Piano Op. Fondo Sviluppo e Coesione (FSC) Infrastr. 2014-2020  
S.S. Adriatica - Lavori di miglioramento del livello di servizio nel  
tratto compreso tra il km 201+400 ed il km 206+000 in Comune  
di Rimini. Costruzione di rotatoria sulla SS 16 in prossimità dello  
stabilimento Valentini e collegamento con la Via A. Moro. INT. C

## Intervento C: RACCORDO SS 16 e PROLUNGAMENTO di Via TOSCA-VIABILITÀ di ACCESSO al QUARTIERE PADULLI

### All. **M** OSSERVAZIONI ALLA PROCEDURA ESPROPRIATIVA Rev.

Fig.1 – progetto Preliminare prot. 215529 del 05/12/2007

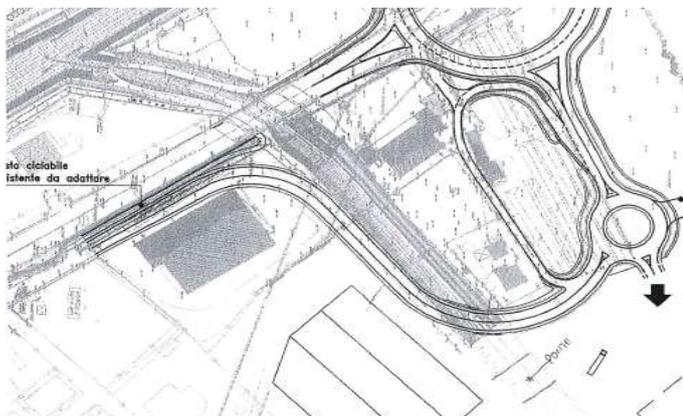
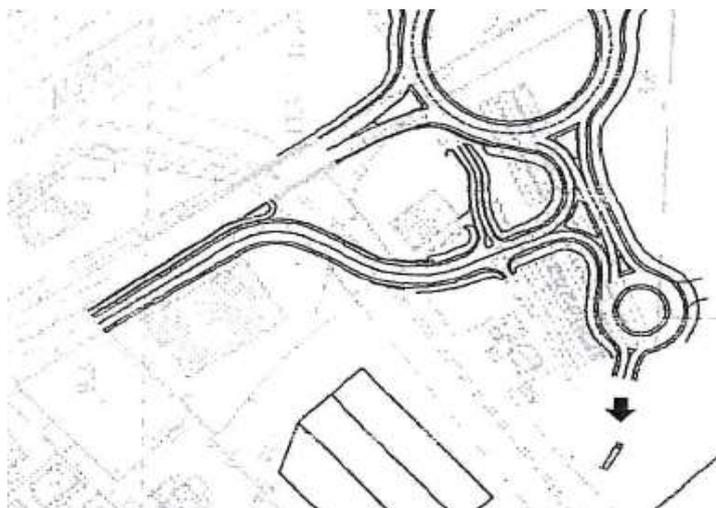
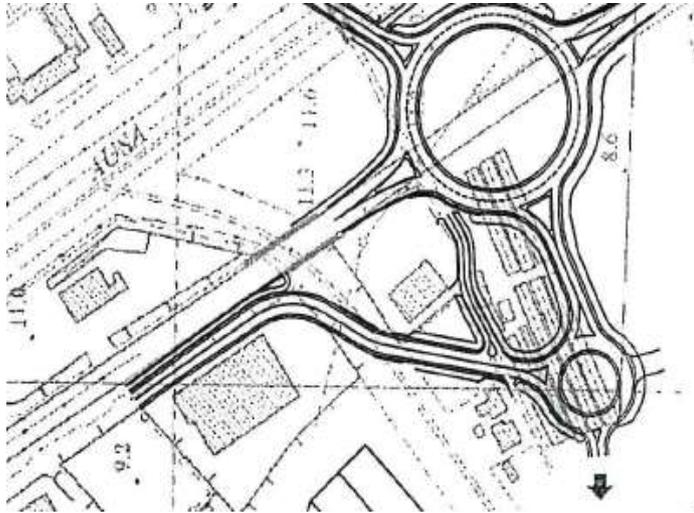
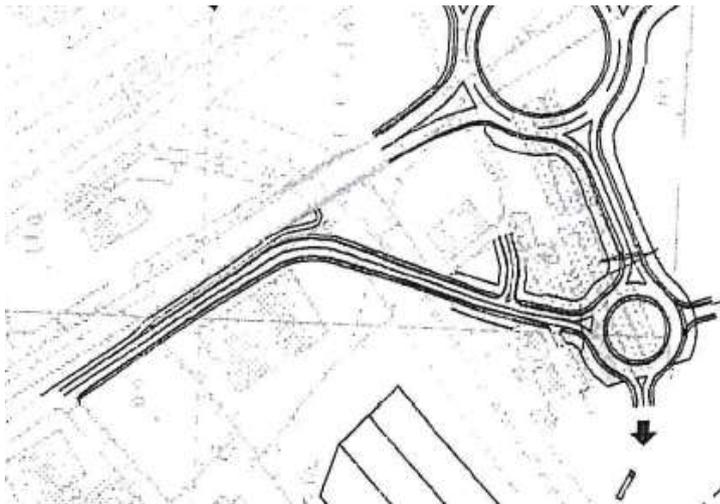
1. il progetto diversamente da quelli precedentemente elaborati dall'Ing, Poluzzi cancella l'ingresso attuale agli stabilimenti Valentini e ex-Zangheri (part. 2144);
2. la soluzione individuata, rispetto al sottopasso, non rappresenta una soluzione efficace per il quartiere Padulli allungando i percorsi in entrata e in uscita e non scarica la Marecchiese dal traffico.
3. Che venga mantenuta inalterata la larghezza della strada tra il fabbricato Ex-Zangheri e l'attuale recinzione lungo la pista adiacente alla SS16, riducendo la pista ciclabile a 1,50 mt e la strada a 2 corsie da 3,0mt.;
4. che l'accesso da Via Tosca esistente venga garantito anche durante l'esecuzione dei lavori fintanto che non sarà realizzato quello dalla rotatoria interna in progetto;
5. Garantire un accesso autonomo alla part. 2144 ex-Zangheri distinto da quello delle restanti proprietà Valinvest.

1. l'attuale progetto non cancella l'accesso esistente dalla Via Tosca ma semplicemente lo pone parallelo alla strada e non ortogonale come ora. Il cancello verrà smontato e rimontato, salvo diversa indicazione della proprietà.

2. La soluzione precedente prevedeva un accesso al quartiere Padulli dalla SS16 da chi proveniva da sud, con un sottopasso a senso unico e con limite di altezza. A monte della SS16 venivano mantenute l'uscita e l'entrata sulla via Tosca dalla SS16. L'attuale soluzione migliora l'accessibilità e la sicurezza alla SS16 in quanto utilizza la rotatoria del lotto AB, attualmente in costruzione. Per quanto attiene allo scarico della via Marecchiese, accedendo dalla Via Tosca alla SS16 con rotatoria e non con corsia di accelerazione su rettilineo, si migliora il deflusso, anche in relazione al fatto che il sistema viabilistico è semplificato.

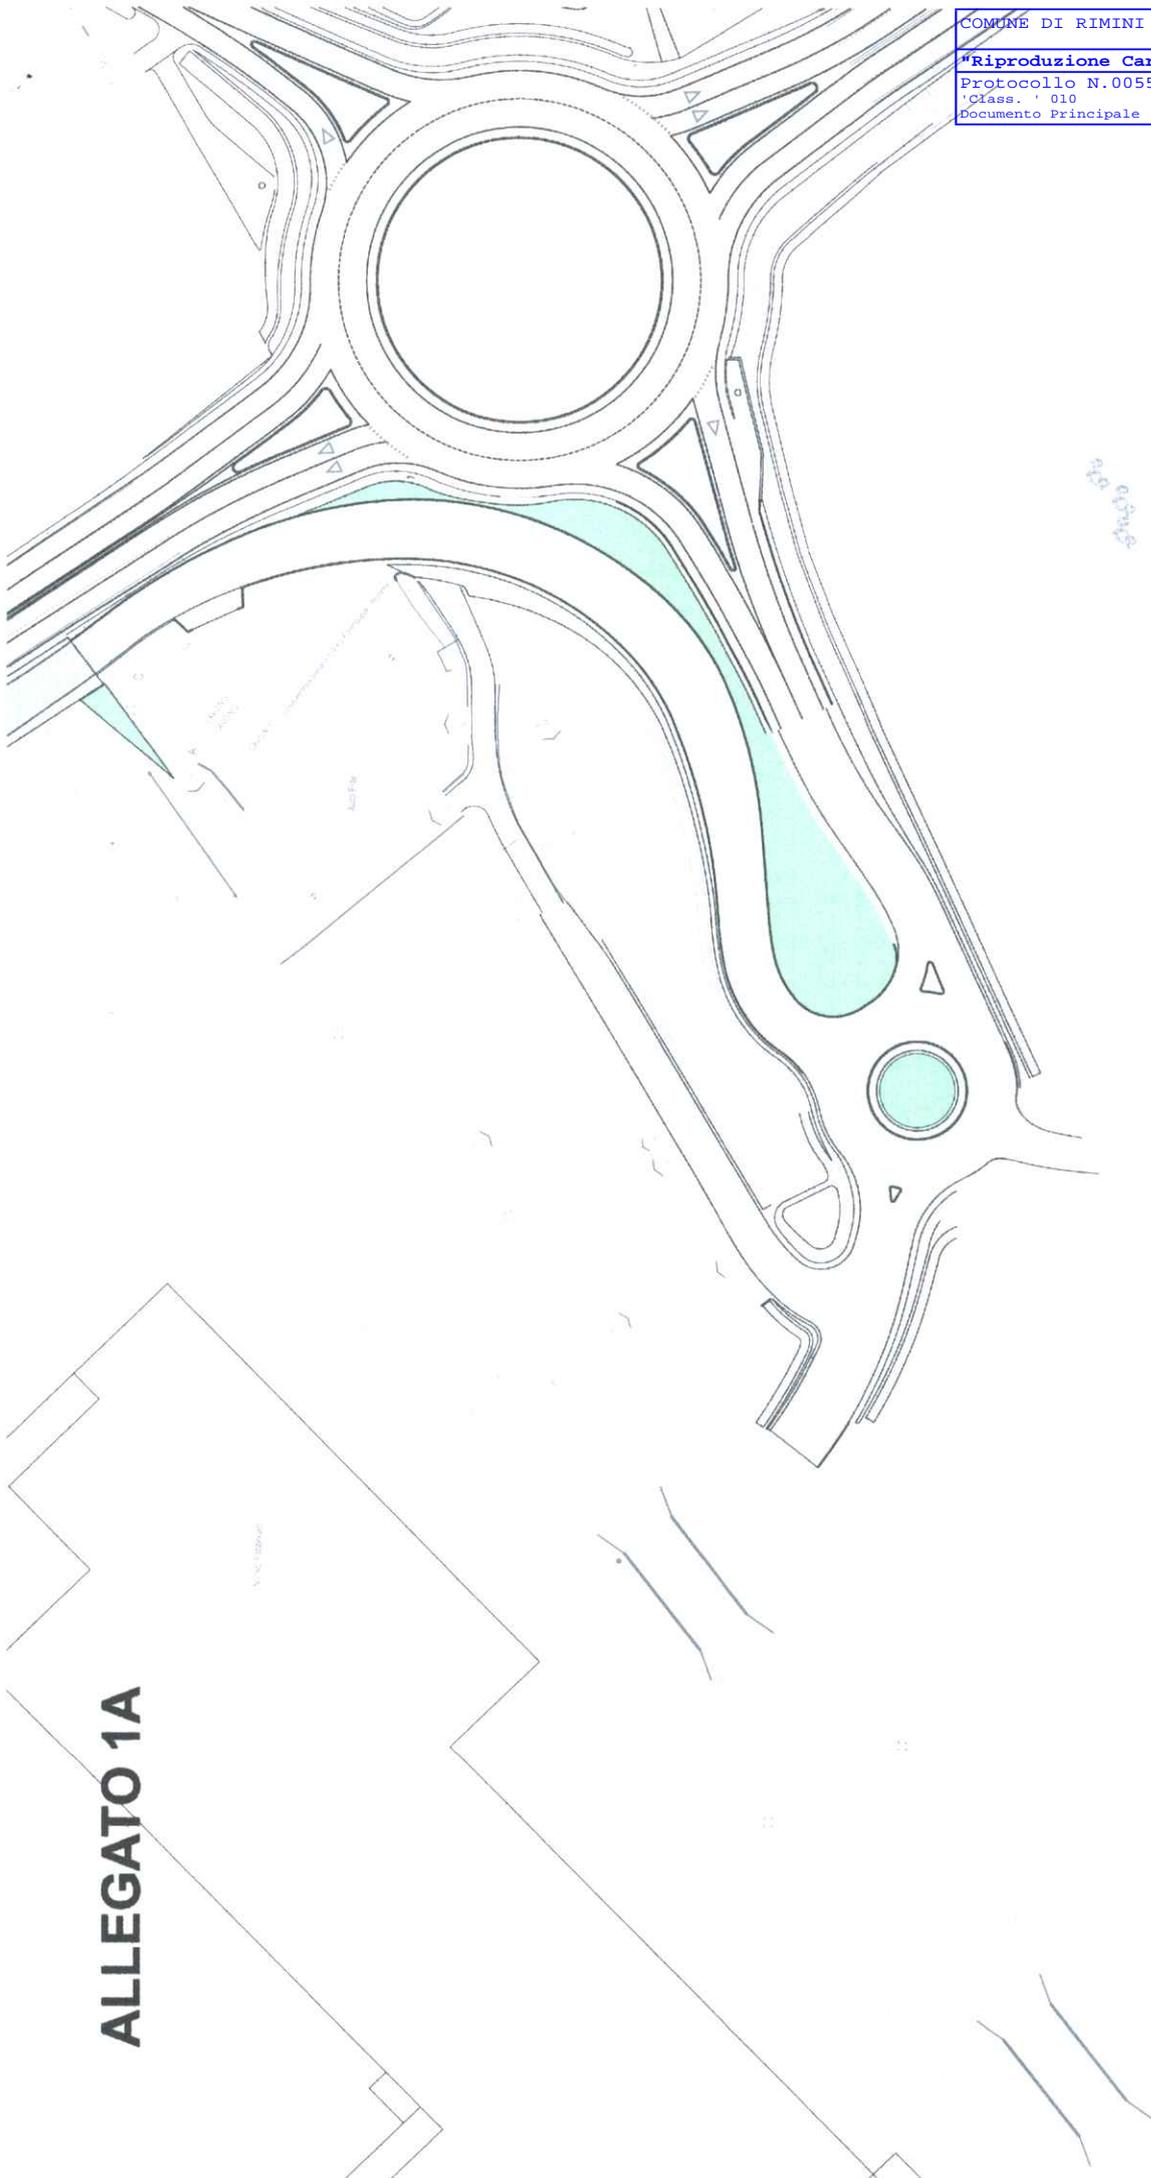
Si propone una minima revisione di dettaglio progettuale relativa al braccio cieco della nuova rotatoria piccola (progettata per ottimizzare il raccordo con il prolungamento di Via Tosca), al fine di ottenere un accesso alla residua proprietà dell'osservante direttamente dalla stessa rotatoria.

- ampiezza di quota massima mt 8,50 misurata partendo dal bordo a mare del fosso a confine con la proprietà Valinvest / Ind. Valentini (lato Covignano);
- angolo di 45° come quotati su disegno di dettaglio, tra l'asse mediano dello stesso braccio sull'intersezione con la rotatoria e passante per il suo centro (C), con i bordi paralleli del suddetto fosso.

1. si accoglie in parte la richiesta modificando l'accesso previsto nel lotto AB. Si rammenta che il proprietario dovrà regolarizzare il nuovo passo carraio presso l'Ufficio Passi carrai.
2. non risulta necessario realizzare vasche di laminazione in tali aree.
3. allo stato attuale nei documenti programmatori della Amministrazione non risultano esserci previsioni di nuove strade di collegamento con via Santa Cristina dalla rotatoria in progetto posta all'ingresso dell'area di proprietà Valinvest S.p.A.;

**ALLEGATO 1A**

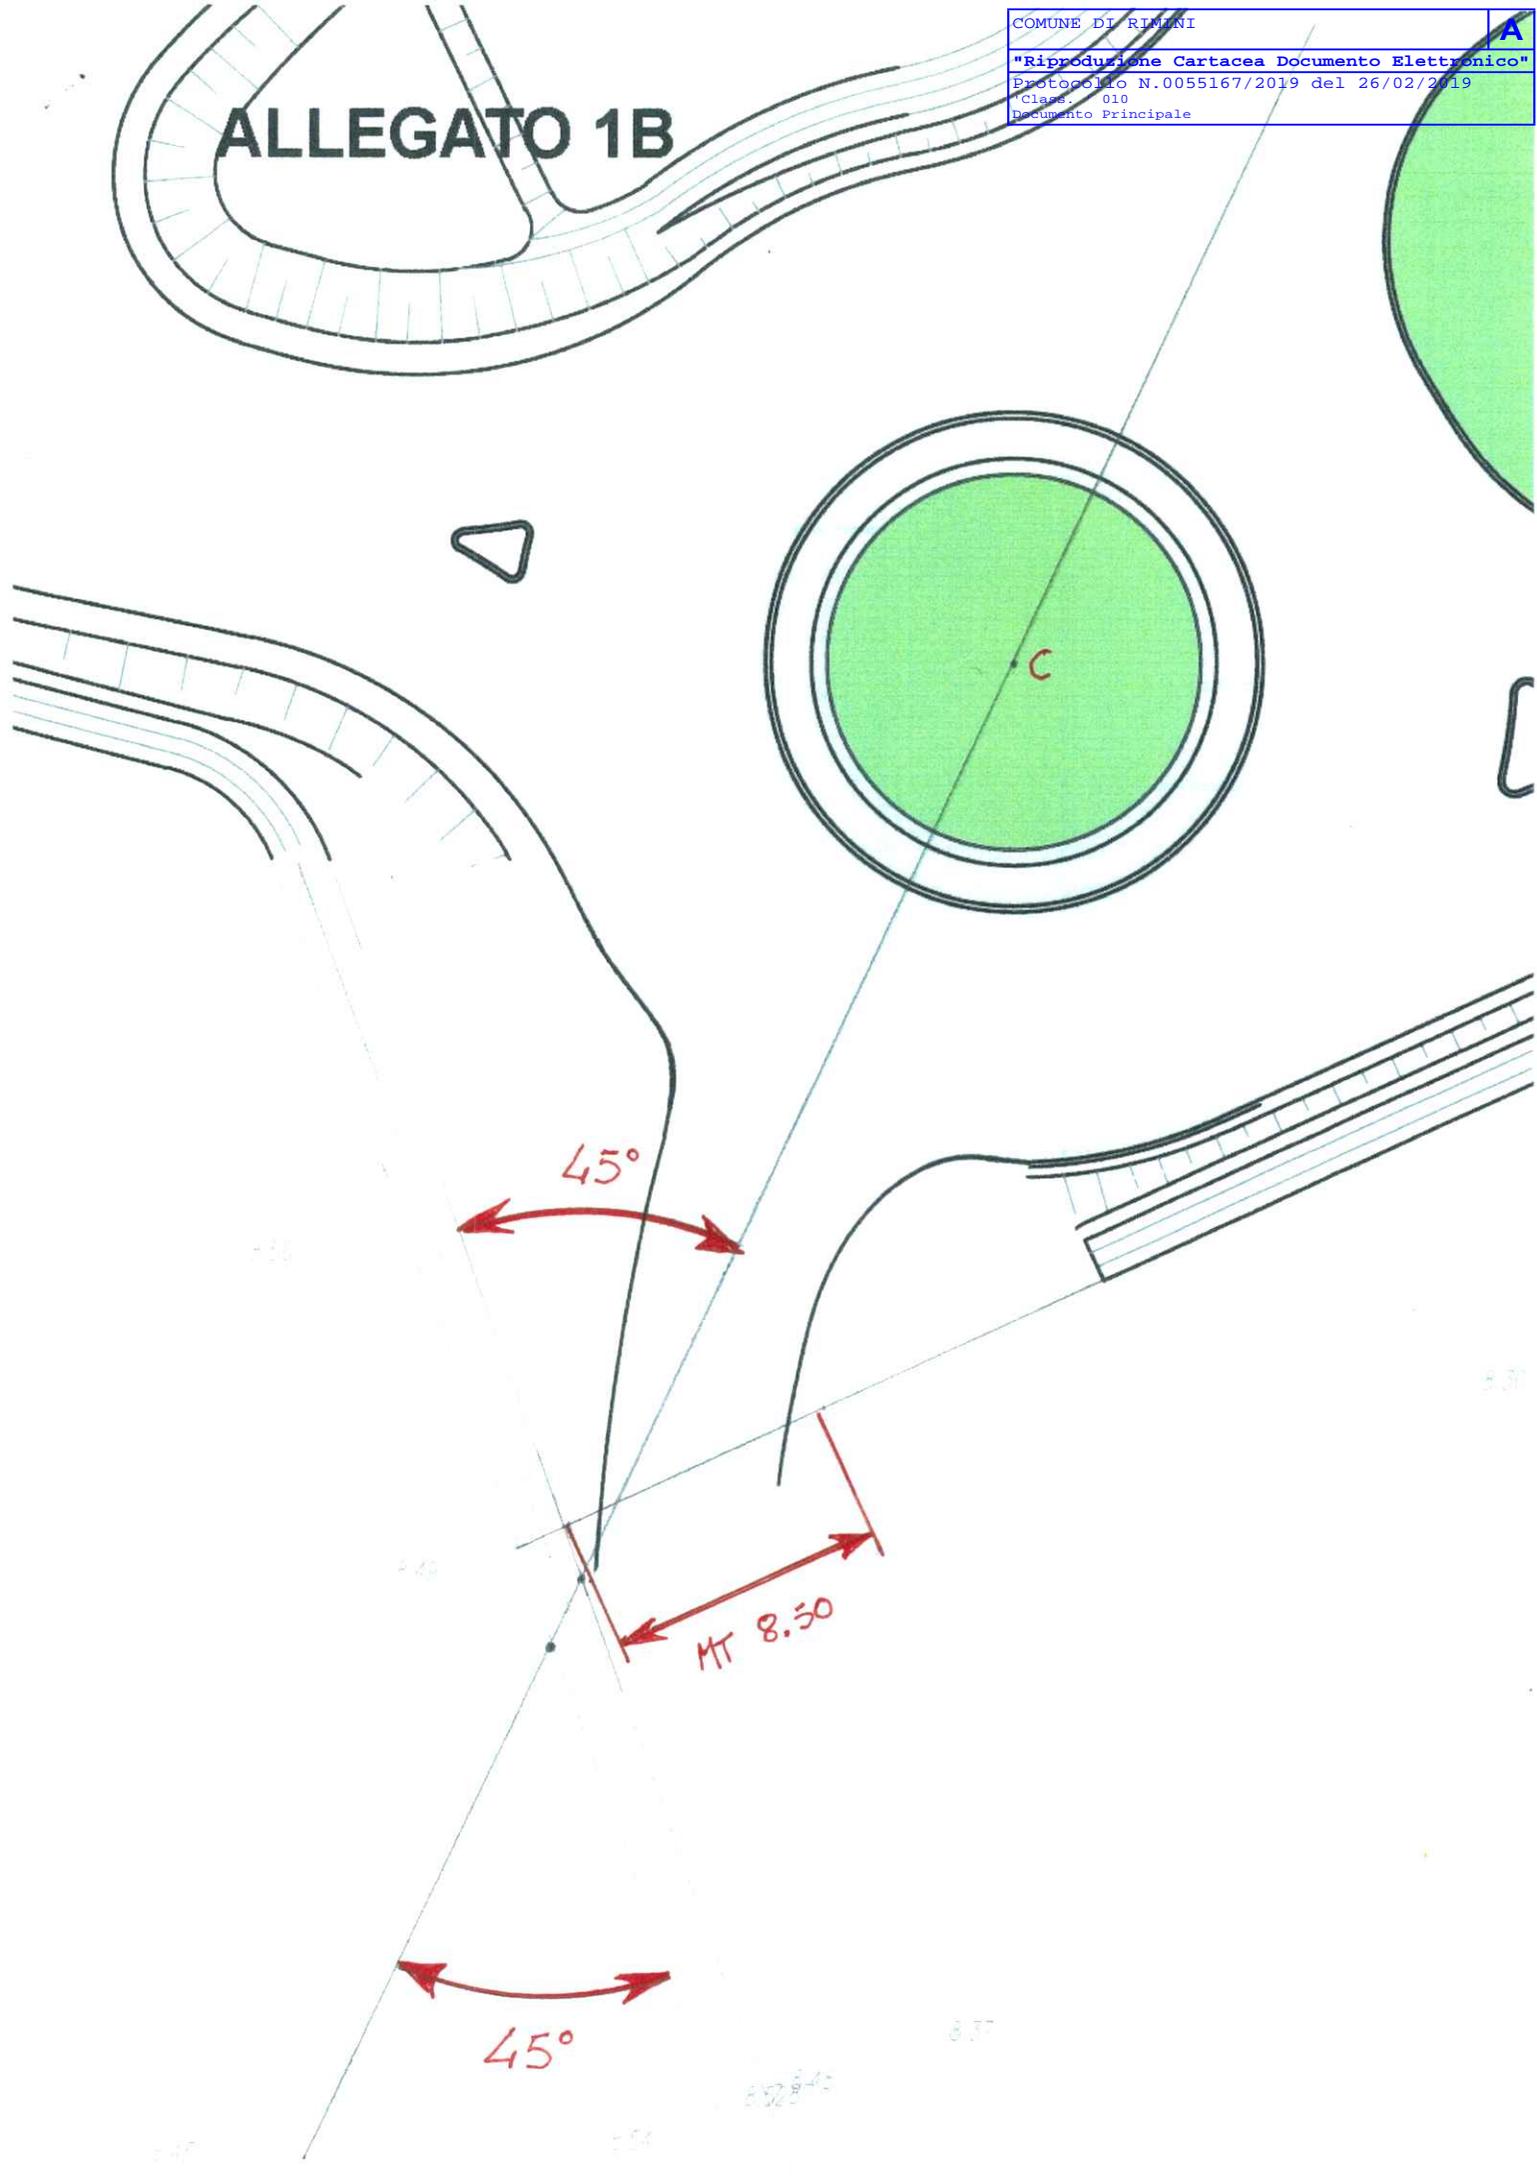
di Progetto", ma direttamente sulla nuova rotatoria piccola, come da planimetria "ALLEGATO 1A" alla presente osservazione.

Si evidenziano in "ALLEGATO 1B" alla presente i dettagli per la realizzazione di detto accesso, relativi alla posizione per l'ingresso del braccio nella residua proprietà dello scrivente sul suo nuovo confine post-esproprio lato Ravenna :

- 1) CHIEDE alla A.C. che vengano accolte le revisioni progettuali così come illustrate sulle allegare planimetrie in "ALLEGATO 1A" e "ALLEGATO 1B", al fine di poter anche io usufruire per il mio terreno residuo post-esproprio di un accesso diretto in rotatoria.
